Protocolo 7- 57.084/2022

SPU - Consulta de Viabilidade – Para fins de Construção e Regularização

CONSULTA DE VIABILIDADE

Solicitação: Consulta de Viabilidade para Construção

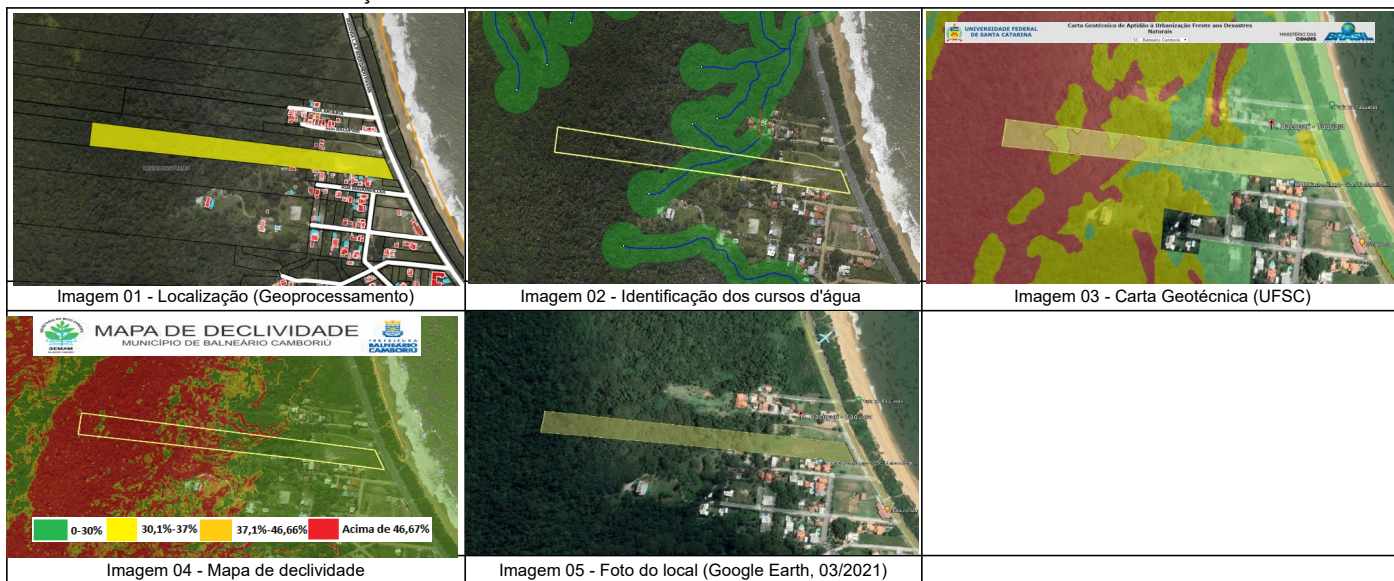
Zoneamento: ZC1 – Zona de Conservação Especial Plana

ZP2 – Zona de Proteção Especial de Transição

ZP1 – Zona de Proteção Prioritária Montanhosa
